2020 濃計発第38号

濃縮・埋設事業所加工施設保安規定変更認可申請書の一部補正について

## 加工施設保安規定 補正対照表 ( 1 / 15 )

別図2 (1/3) ウラン濃縮建屋1階 管理区域図 (第59条の3、60条の3、64、65条関係)

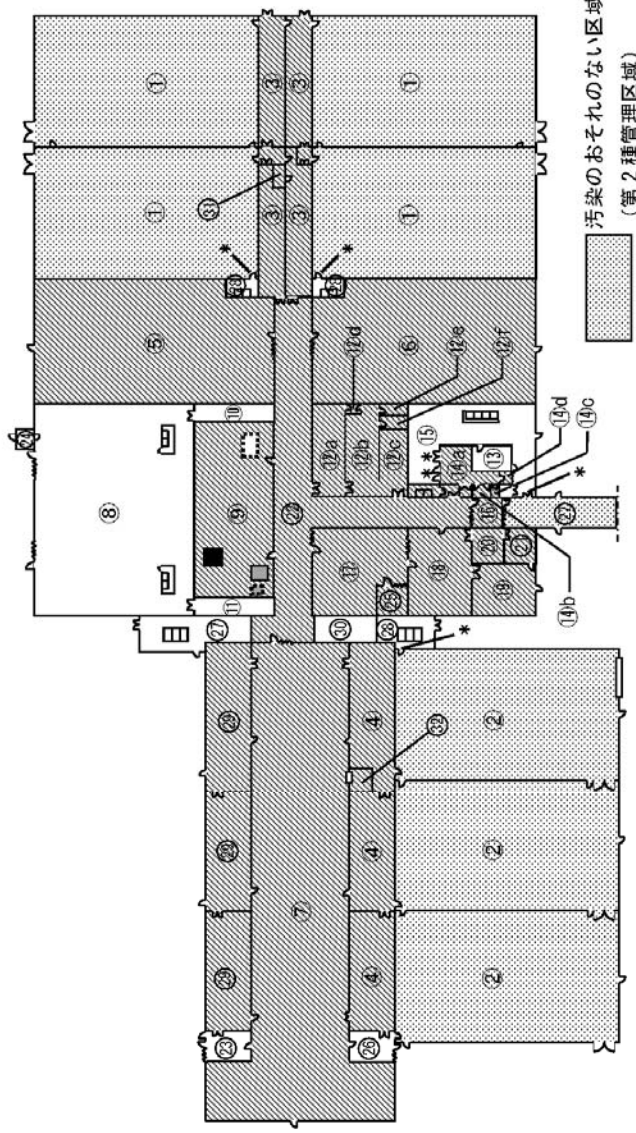
・記載の適正化(その他記載の適正化)  
 (以降、数字の全角又は半角への変更は同じ)
